NZ.261.16.2025

Dotyczy: Remont mostu przez rzekę Wisłę w ciągu ul. Dietla w Krakowie (Most Grunwaldzki). Numer sprawy: 13/II/2025.

Zamawiający, zgodnie z art. 284 ust. 6 ustawy z dnia 11 września 2019 r. Prawo zamówień publicznych (Dz. U. z 2024 r. poz. 1320), przekazuje treść pytań oraz udzielone odpowiedzi:

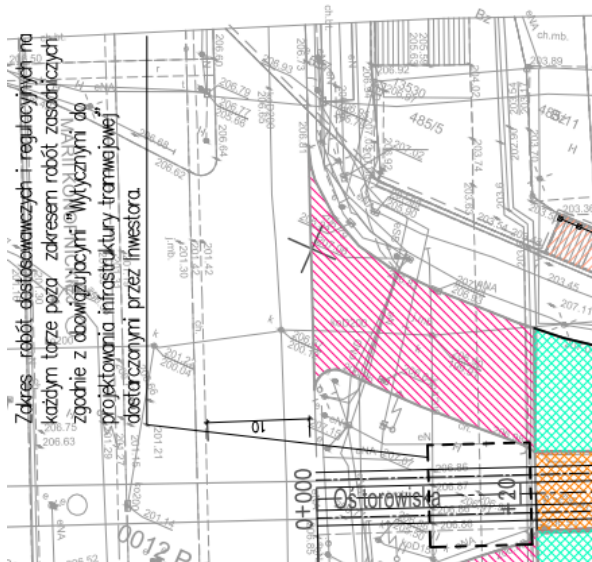
Mając na uwadze, że torowisko tramwajowe zarówno na odcinku przed zakresem przebudowy jak i za zakresem przebudowy wskazanym na Planie sytuacyjnym jest

torowiskiem wykonanym w konstrukcji bezpodsypekowej z zabudową bitumiczną a zatem nie ma możliwości wykonania jego regulacji bez konieczności rozebrania zabudowy torowiska do elementu, do którego zamocowane są szyny, prosimy o wskazanie jaki jest obecny sposób mocowania szyn na przymiotowych odcinkach (przekrój konstrukcyjny ze szczegółami mocowania szyn).

Sposób mocowania szyn oraz przekrój konstrukcyjny torowiska na odcinku przed zakresem remontu jak i za zakresem remontu określi Wykonawca w opracowanym przez siebie Projekcie technologicznym. Po zamknięciu ruchu tramwajowego Wykonawca będzie miał czas na wykonanie odkrywek i zinventaryzowanie istniejącego torowiska. Wykonawca zgodnie z zapisami dokumentacji technicznej winien sporządzić Projekt technologiczny/warsztatowy robót dostosowawczych i regulacyjnych i przedstawić go do akceptacji Inwestora. Roboty te Wykonawca musi przewidzieć w cenie ofertowej.

Projekt robót torowych zakłada wpisanie się w istniejący układ geometryczny w związku z czym prace dostosowawcze powinny w głównej mierze skupić się na połączeniu nawierzchni stalowej poprzez np. wykonanie niezbędnych prac spawalniczych. Wykonawca nie może jednak wykluczyć, że niezbędna będzie jakaś drobna korekta w planie i w profilu na połączeniu z istniejącym torowiskiem.

Zamawiający zamieszcza na stronie prowadzonego postępowania prawdopodobny szczegół mocowania szyny na połączeniu z istniejącym torowiskiem.

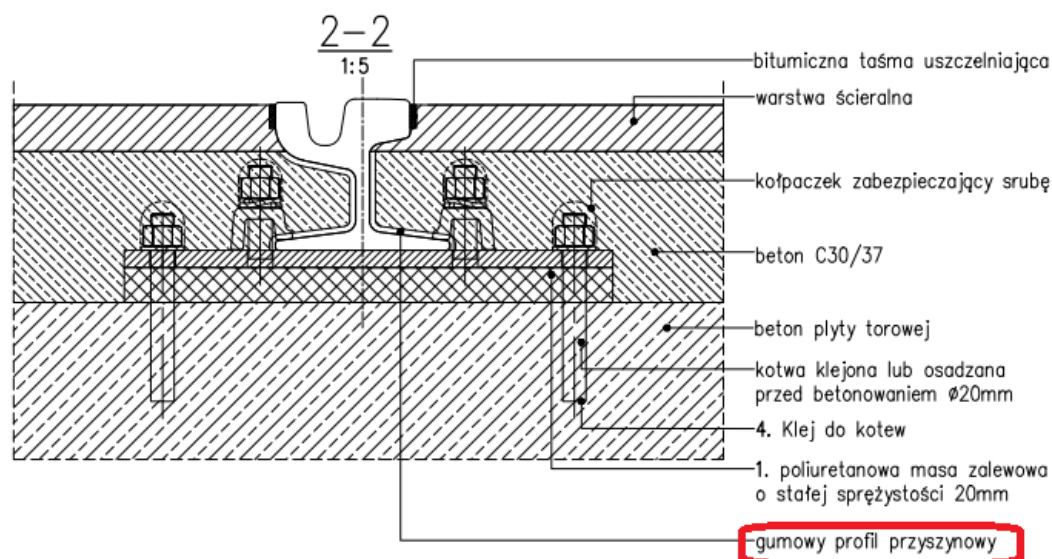
Proszę o wskazanie przykładowych materiałów do zastosowania jako gumowy profil przyszynowy:

Wytyczne do projektowania infrastruktury tramwajowej WR-D-43-3 wskazują w punkcie 6.10 gumowe profile przyszynowe jako element zalecanego rozwiązania torowiska tramwajowego (rys. 6.10.4 i 6.10.5).

Z pozyskanej przez Zamawiającego wiedzy wynika, że na rynku dostępne są systemowe profile gumowe. W przypadku braku możliwości zakupu systemowych profili przyszynowych dopuszcza się zastosowanie taśmy gumowej grubości 4mm.

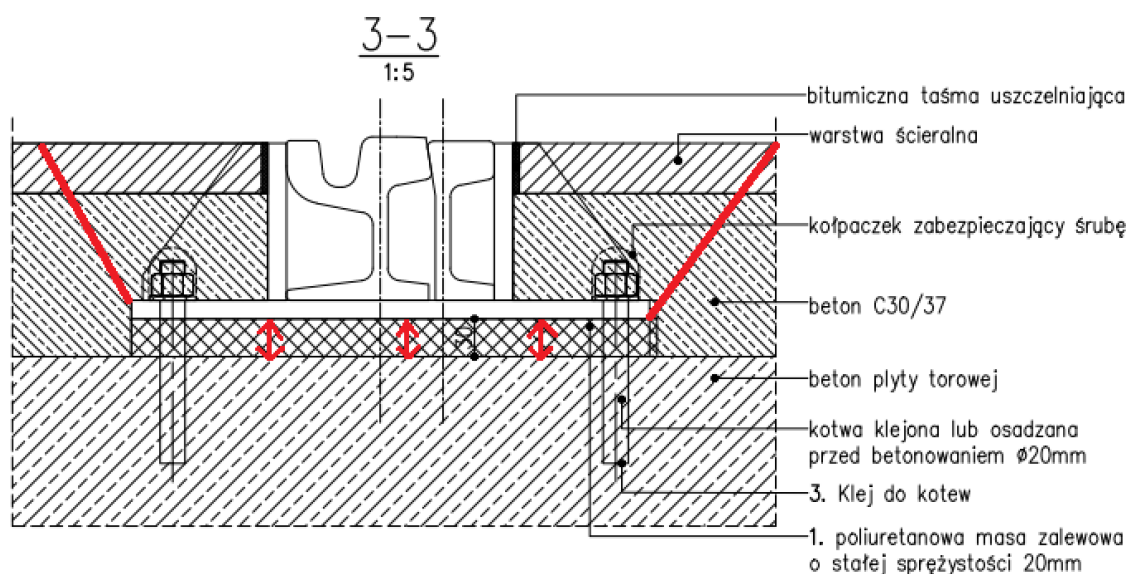
Z doświadczenie Oferenta wynika, że zabetonowanie „na sztywno” nawierzchni w torowisku na elementach podpartych elastycznie (blacha pod przyrządem wyrównawczym, płytki żebrowe na masie trwale elastycznej) spowoduje w krótkim okresie czasu spękania nawierzchni wzdłuż szyn i jej degradację. Wnosimy o przedstawienie rozwiązania projektowego wolnego od tej wady.

We wskazanym przypadku proponuje się zastosowanie rozwiązania polegającego na etapowaniu betonowania płyty wypełniającej torowisko zgodnie z poniższym rysunkiem:

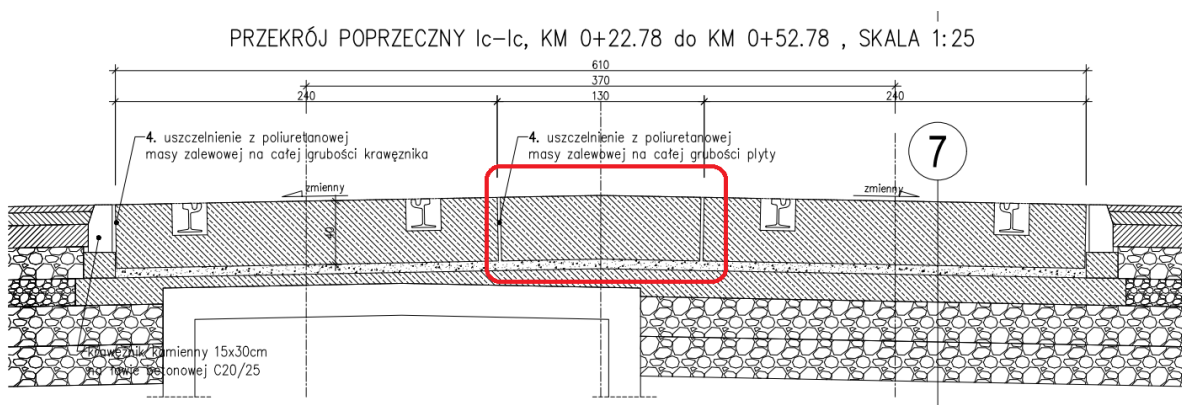
Wg wiedzy oferenta żaden z producentów prefabrykowanych płyt nie wykonuje płyt z pochyleniem daszkowym. Prosimy o zmianę w przedmiotowym zakresie.

Rysunek nie precyzuje pochylenia płyty między torowej. Zamawiający dopuszcza zastosowanie prefabrykowanej płyty bez pochylenia o parametrach zgodnych z dokumentacją projektową.

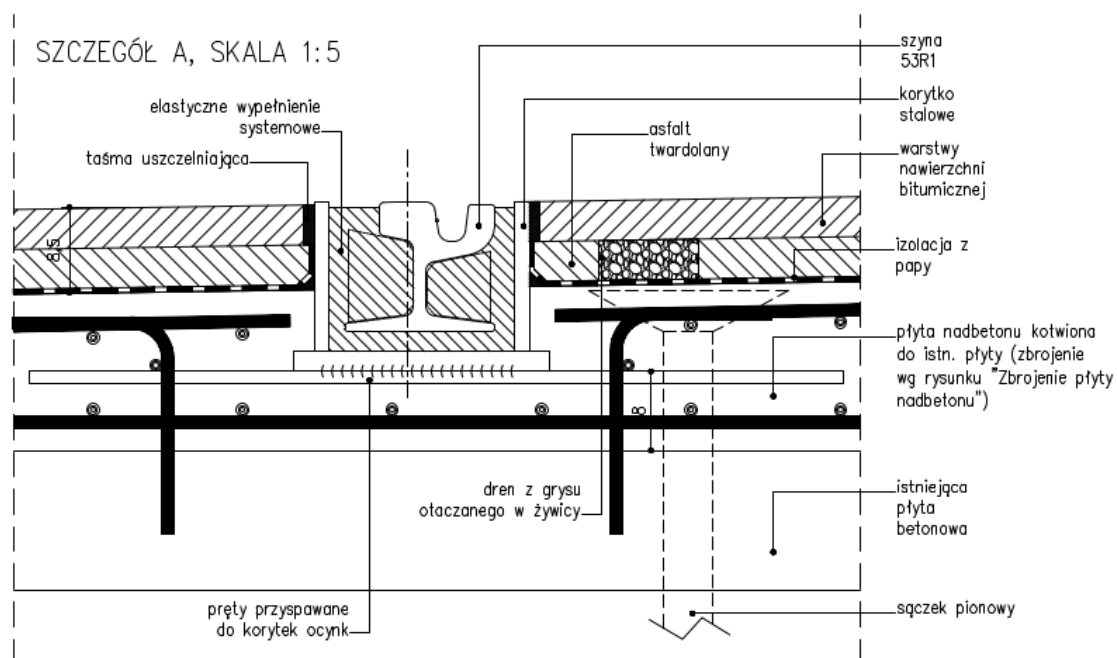
Z informacji pozyskanych z rynku, wynika że jest problem z dostępnością szyn 53R1, Czy Zamawiający dopuszcza zastosowanie innych rozwiązań w zakresie nawierzchni stalowej toru? (np. zastosowanie typowych szyn 60R2) Przyjęcie innych rozwiązań w zakresie nawierzchni stalowej na moście, wiązać się będzie z koniecznością przeprojektowania płyty nadbetonu.

Zamawiający nie dopuszcza zamiany profilu szyny 53R1.

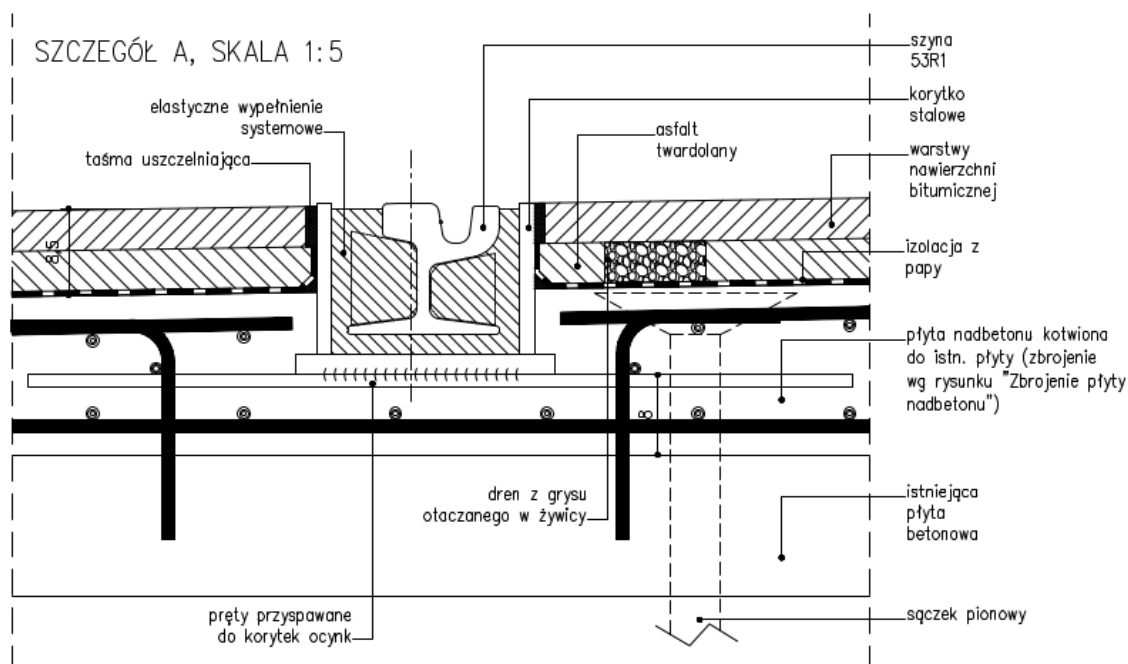
Z informacji pozyskanych z rynku, wynika że jest problem z dostępnością szyn 53R1, Czy Zamawiający dopuszcza zastosowanie innych rozwiązań w zakresie nawierzchni stalowej toru? (np. zastosowanie typowych szyn 60R2). Przyjęcie innych rozwiązań w zakresie nawierzchni stalowej na moście, wiązać się będzie z koniecznością przeprojektowania płyty nadbetonu.

Zamawiający nie dopuszcza zamiany profilu szyny 53R1.
